地下水位低下設備に係る設置変更許可申請書の記載内容との比較表（概要版）

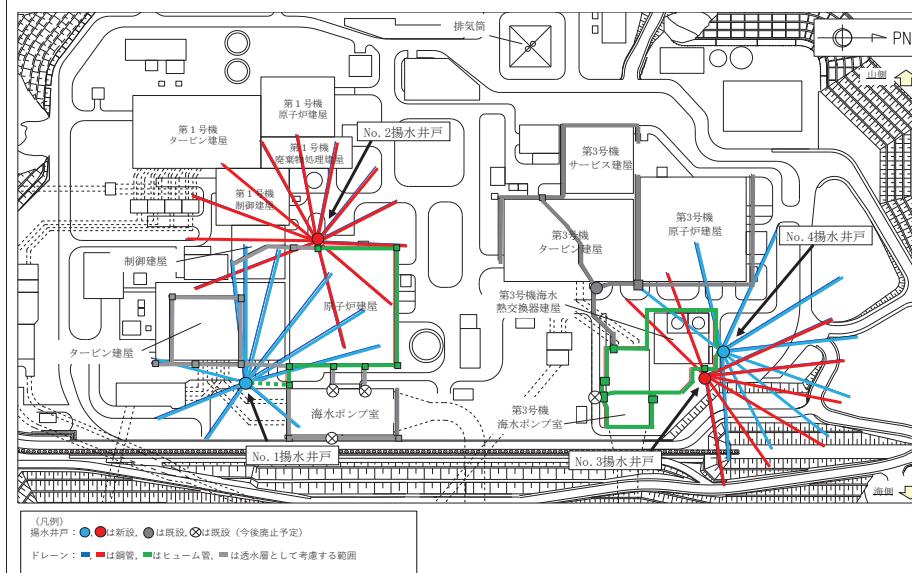
設置変更許可段階における方針及び構造概要	詳細設計への反映事項	備考
<p>① 耐震評価において地下水位の影響を受ける可能性のある施設等について早期に影響が現れる揚圧力影響の低減に着目し、地下水位設計値保持のため直接的に地下水位低下設備の設置を必要とした建物・構築物（原子炉建屋、制御建屋、第3号機海水熱交換器建屋、排気筒）に対し、原子炉建屋・制御建屋エリア、第3号機海水熱交換器建屋エリア及び排気筒エリアの3エリアに分け、地下水位低下設備を設置し、地下水位を一定の範囲に保持する。</p> <p>② 揚水井戸は対象エリアに、2基（計6基）を設置する。</p> <p>③ 揚水ポンプ（配管含む）は、各井戸に1個（計：6個）設置する。 仕様：浸透流解析結果等を踏まえ設計する。</p>	<p>① 耐震評価において地下水位の影響を受ける可能性のある施設等について水位評価モデルを用いた浸透流解析により、地下水位低下設備が機能しない状態が長時間継続した場合を仮定し、定常的な地下水位分布（防潮堤の沈下対策を考慮）を評価した。この結果、地下水位の上昇により、地下水位設計値保持のため直接的に地下水位低下設備の設置を必要とした建物・構築物（原子炉建屋、制御建屋、第3号機海水熱交換器建屋）に対し、原子炉建屋・制御建屋エリア及び第3号機海水熱交換器建屋エリアの2エリアに分け、地下水位低下設備を設置し、地下水位を一定の範囲に保持する設計とした。</p> <p>② 揚水井戸は対象エリアに、2基（計4基）を設置する設計とした。</p> <p>③ 揚水ポンプ（配管含む）は、各井戸に2個（計：8個）設置する設計とした。 仕様：容量は9,000m<sup>3</sup>/d/個とする。</p>	<p>■ 詳細設計段階における検討を踏まえ、排気筒周辺にはドレーンを新設せず、安全性を確保する方針とした。排気筒の設計用地下水位は地表面に設定しており、設定概要は「VI-2-2-25 排気筒基礎の地震応答計算書」に記載</p> <p>■ 揚水ポンプ及び配管は信頼性向上を図るために、系統ごとに複数設置する方針とした ポンプ1個あたりの容量は、浸透流解析により得られた原子炉建屋・制御建屋エリアにおける地下水の最大流入量8,078m<sup>3</sup>/dを上回るものとする。</p>

地下水位低下設備は、原子炉建屋・制御建屋エリア及び第3号機海水熱交換器建屋エリアにそれぞれ2基設置した揚水井戸に対し、揚水井戸ごとに必要な機能及び機器を「1系統」と位置付け、1系統で各エリア内の地下水位を一定の範囲に保持できる設計とする。

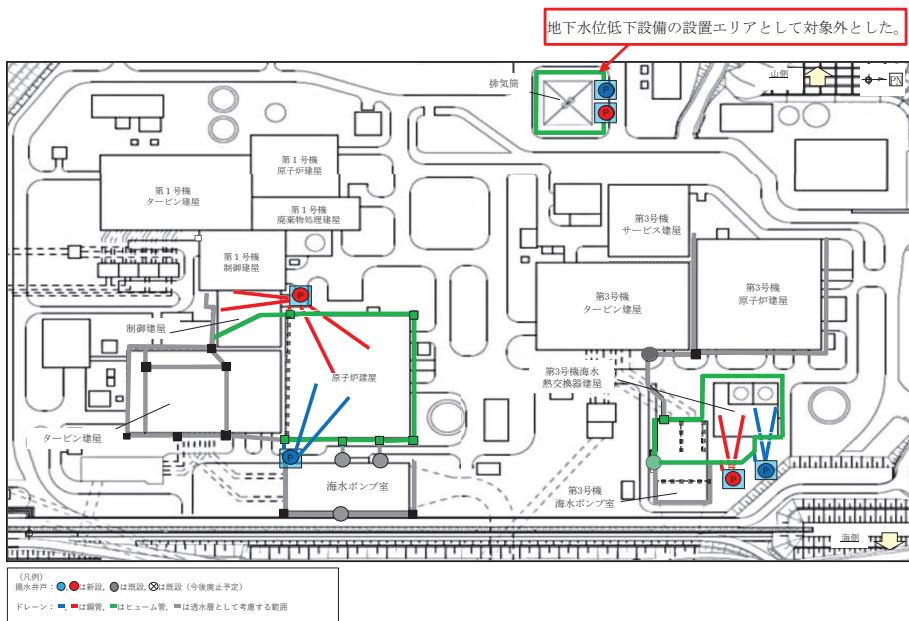
設置変更許可段階における方針及び構造概要	詳細設計への反映事項	備考
<p>④ 水位計は、各井戸 1 個（計 6 個）設置する。</p> <p>⑤ 電源機能は、外部電源の喪失を想定し、非常用電源から給電する。非常用電源は A 系、B 系に異なる非常用の母線から給電する。 これに加えて、停止時における全交流動力電源喪失への配慮として常設代替交流電源からの電源供給が可能な設計とする。</p> 	<p>④ 水位計は、各井戸 3 個（計 12 個）</p> <p>揚水ポンプは各揚水井戸に 3 個設置される水位計の水位信号の 2 out of 3 論理で起動及び停止の制御を行う。警報は各揚水井戸に 3 個設置される水位計の水位信号のうち 1 つでも設定値に達した場合に発生させる。</p> <p>⑤ 電源機能は、外部電源喪失が発生した場合に非常用交流電源設備である非常用ディーゼル発電機から電力を供給できる設計とした。</p> <p>電源盤は A 及び B の 2 面で構成し、電源盤 A は非常用低圧母線 C 系から、電源盤 B は非常用低圧母線 D 系から受電し、電源盤 A からは No. 2 及び No. 3 の揚水井戸へ、電源盤 B からは No. 1 及び No. 4 の揚水井戸へ給電する設計とした。</p> <p>また、全交流動力電源喪失となった場合にも電力の供給が可能なように、常設代替交流電源設備であるガスタービン発電機から電力を供給できる設計とした。</p> 	<p>■水位計は信頼性向上を図るため、各揚水井戸に複数設置する方針とした。</p> <p>■各エリアの揚水井戸 2 系統に電源盤 A 系及び電源盤 B 系から給電する設計とした。</p>

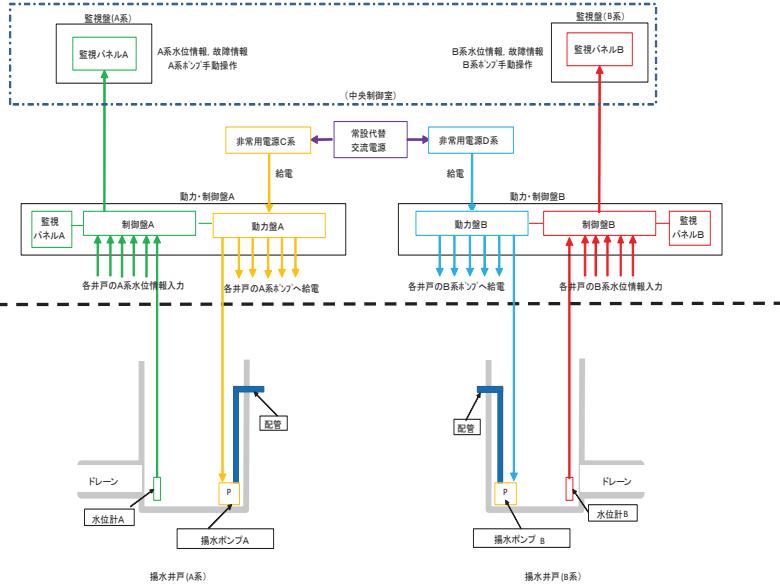
設置変更許可段階における方針及び構造概要	詳細設計への反映事項	備考
⑥ 地下水位低下設備は、重要安全施設への影響に鑑み、原子炉施設の安全機能の重要度分類を踏まえて、高い信頼性を確保する設計とするものの、それでもなお、動作不能が発生した場合を想定し、可搬型設備及び予備品を配備する。 可搬型設備及び予備品は外部事象の影響を受けない場所に保管する。	⑥ 地下水位低下設備は、地震時及び地震後を含む、原子力発電所の供用期間の全ての状態において機能維持が可能な設計としたものの、それでもなお、機能喪失が発生した場合を想定し、復旧措置に必要な資機材として予備品及び可搬ポンプユニットを配備する設計とした。 復旧措置に必要な資機材については外部事象の影響を受けないように保管する設計とした。	■ 可搬ポンプユニットは、高台の堅固な地盤に配備し、外部事象を考慮し分散配置する。
⑦ 予備品は、揚水ポンプ、制御盤の構成部品及び水位計等をサイトとして一式配備する。	⑦ 予備品は、原子炉建屋・制御建屋エリア及び第3号機海水熱交換器建屋エリアにおける全ての地下水位低下設備の機能喪失を考慮し、復旧措置にあたり機器の交換が必要な場合に備え、各エリアを1系統復旧できる数量を配備する設計とした。 ・揚水ポンプ : 各エリア1個（計2個） ・制御盤の構成部品 : 各系統1セット（計2セット） ・水位計 : 各エリア3個（計6個）	■ 地下水位低下設備設置エリアに対する配備数を具体化した。
⑧ 可搬型設備は、揚水ポンプ及び発電機等より構成し、対象エリアごとに1セット配備する。	⑧ 可搬型設備をユニット化し、名称も可搬ポンプユニットとした。可搬ポンプユニットは、原子炉建屋・制御建屋エリア及び第3号機海水熱交換器建屋エリアにおける全ての地下水位低下設備の機能喪失を考慮し、排水機能の維持を可能とするため各エリアに1個（計2個）配備する設計とした。	■ 復旧措置の時間効率化のため、ユニット化したが設備構成に変更はない。
⑨ 可搬型設備による機動的な対応による復旧を行うための手順を定める。 可搬型設備により $\alpha$ 時間以内に地下水位を低下させる措置を完了する。 $\alpha$ 時間（体制構築時間、可搬型設備設置時間及び起動から水位低下開始までの時間）は、工認設計段階での浸透流解析結果より求めたX時間（設計用地下水位到達までの時間）に包絡されるように設定する。	⑨ 地下水位低下設備の復旧措置に的確かつ柔軟に対応できるように、復旧措置に係る資機材の配備、手順書及び体制の整備並びに教育訓練の実施方針を自然災害発生時等の体制の整備及び重大事故等発生時の体制の整備として保安規定に定めた上で、具体的な実施要領を社内規定に定める。 地下水位低下設備の機能喪失時には、可搬ポンプユニットによる水位低下措置を速やかに開始した上で、 $\alpha$ 時間以内に完了させる。 $\alpha$ 時間は、水位低下措置完了時間（体制構築時間、可搬ポンプユニットの設置時間及び水位低下開始までの時間の合計）の評価結果を踏まえ、浸透流解析から評価した地下水位低下設備機能喪失後の到達時間に包絡されるよう、原子炉建屋・制御建屋エリア、第3号機海水熱交換器建屋エリアそれぞれに設定する。	■ 詳細設計の結果、水位低下措置の完了時間を設定したが、揚水井戸内の機器が故障した場合に、復旧措置を開始する方針に変更はない。 設計用地下水位と設計用揚圧力について地下水位上昇による揚圧力上昇に伴う影響が最も早く生じることから、到達時間評価において着目する指標として「設計用揚圧力」と記載を適正化した。

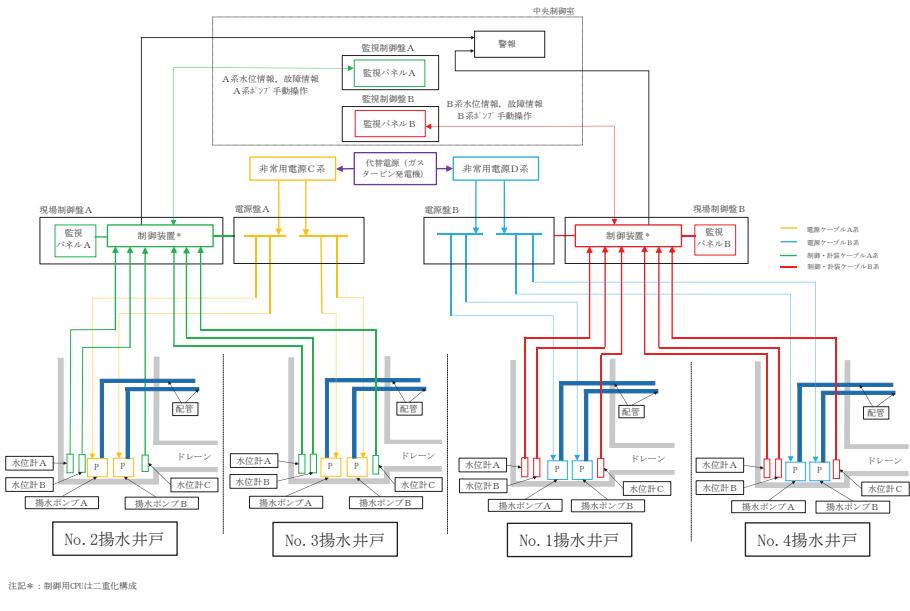
設置変更許可段階における方針及び構造概要	詳細設計への反映事項	備考
<p>⑩ 地下水位低下設備の LCO 逸脱時に要求される措置として、揚水ポンプ 1 系列動作不能の場合、1 系列（各エリア揚水井戸（A）（B）をそれぞれ 1 系列）が動作可能であれば、揚水井戸の水位に保持することが可能であるが、1 系列が動作不能の場合は、可搬型設備を設置し地下水位を低下させる措置を開始するとともに、残りの 1 系列について動作可能であることを確認し、予備品の揚水ポンプとの交換（復旧）を行う。</p> <p>地下水位低下設備が 2 系列動作不能の場合には、地震が発生すると施設に対し揚圧力による影響があることから原子炉を停止する。それに加えて、原子炉を停止した後の原子炉の状態においても地下水位低下設備の機能が要求されることから、可搬型設備及び予備品により地下水位を低下させる措置を行う。</p>	<p>⑩ 地下水位低下設備は、集水機能、支持・閉塞防止機能、排水機能、監視・制御機能、電源機能を包含し、系列の中で管理する。また、揚水井戸の水位に対して LCO を設定する。</p> <p>揚水ポンプの動作不能による LCO 逸脱時に要求される措置として、揚水ポンプが 1 系列動作不能となった場合、残りの 1 系列について動作可能であることの確認及び可搬ポンプユニットによる水位低下措置を速やかに開始及び <math>\alpha</math> 時間以内に完了させ、2 系列の揚水井戸から排水できる状態を確保した上で、予備品への交換による当該系列の復旧を図る。要求される措置を AOT 内で達成できない場合又は 2 系列動作不能の場合には、原子炉の状態が運転、起動及び高温停止においては、原子炉を冷温停止させるとともに、冷温停止後も地下水位低下設備の機能が要求されることから、可搬ポンプユニットによる水位低下措置を速やかに開始した上で、<math>\alpha</math> 時間以内に完了させる。原子炉の状態が冷温停止及び燃料交換においては、炉心変更及び照射された燃料に係る作業の中止並びに有効燃料頂部以下の高さで原子炉圧力容器に接続している配管の原子炉圧力容器バウンダリを構成する隔離弁の開操作を禁止する措置を講じるとともに、可搬ポンプユニットによる水位低下措置を速やかに開始した上で、<math>\alpha</math> 時間以内に完了させる。</p> <p>地下水位低下設備 1 系列に 3 台設置する水位計のうち、1 台又は 2 台動作不能となった場合でも、残りの水位計で監視・制御可能な設計だが、設計上の設置台数を満足しない状態であるため、LCO 逸脱と判断し、予備品への交換による復旧を図る。水位計 1 台が動作不能となった場合、残りの 2 台で監視・制御可能であり、復旧に係る AOT は、地下水位低下設備 2 系列により監視・制御及び排水が可能な状態を維持していることを踏まえて設定する。要求される措置を AOT 内に達成できない場合は、水位計 2 台が動作不能となった場合に要求される措置に移行する。水位計 2 台が動作不能となった場合、残りの 1 台で監視・制御可能だが、これが故障した場合には当該 1 系列が監視・制御不能となるため、可搬ポンプユニットによる水位低下措置を速やかに開始し更なる排水機能確保した上で、予備品への交換による復旧を図る。要求される措置を AOT 内に達成できない場合は、2 系列動作不能時に要求される措置へ移行し、原子炉を冷温停止する。水位計 3 台が動作不能となった場合は監視・制御不能となるため、可搬ポンプユニットによる水位低下措置を速やかに開始し、<math>\alpha</math> 時間*以内に完了させた上で、LCO 逸脱から水位低下措置完了までに要する時間と設備の復旧に最低限必要な時間内に水位計 1 台を復旧し、監視・制御可能な状態とした上で、水位計 3 台動作可能な状態に復旧する。要求される措置を AOT 内に達成できない場合は、2 系列動作不能時に要求される措置へ移行し、原子炉を冷温停止する。</p> <p>揚水井戸の水位の LCO 逸脱時に要求される措置として、水位上昇の原因が設備故障によるものと判断できない場合は、設計上考慮していない事態が発生している可能性があることから、原子炉の状態が運転、起動及び高温停止においては、原子炉を冷温停止させるとともに、可搬ポンプユニットによる水位低下措置を速やかに開始した上で、<math>\alpha</math> 時間以内に完了させる。原子炉の状態が冷温停止及び燃料交換においては、炉心変更及び照射された燃料に係る作業の中止並びに有効燃料頂部以下の高さで原子炉圧力容器に接続している配管の原子炉圧力容器バウンダリを構成する隔離弁の開操作を禁止する措置を講じるとともに、可搬ポンプユニットによる水位低下措置を速やかに開始した上で、<math>\alpha</math> 時間以内に完了させる。</p>	<p>■LCO 逸脱時に要求される措置について具体化したが、機器故障時の復旧措置を速やかに行い、機能喪失時に原子炉を停止し可搬ポンプユニットによる排水を実施する方針に変更はない。</p>
